## AVIS DU CONSEIL NATIONAL DE LA PROTECTION DE LA NATURE

Référence Onagre du projet : n°2021-06-14a-00636

Dénomination du projet : Projet d'exploitation de la carrière de Vaujours-Guisy

Figure 82. Localisation des arches

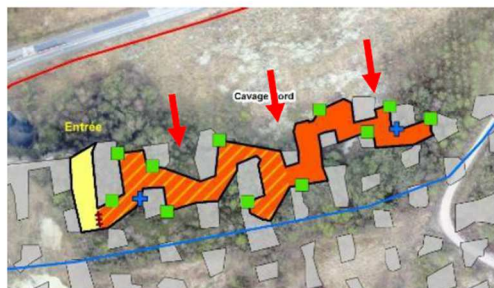
- La création de nouvelles « arches voûtées » sur la partie Nord du cavage en cloisonnant la partie conservée dans l'optique de recréer des conditions propices à l'activité de swarming (cf. illustrations ci-dessous : localisation à gauche et type d'aménagement à droite) ;

Même si la création des quatre entrées à l'ouest du cavage Nord proposées maintenant créera une surface de 720 m<sup>2</sup> favorable aux activités de swarming, la création des trois arches voûtées sur la partie Nord du cavage, pour optimiser les conditions propices à l'activité de swarming, aurait dû être maintenue, en plus de l'aménagement des quatre entrées à l'ouest de ce cavage.
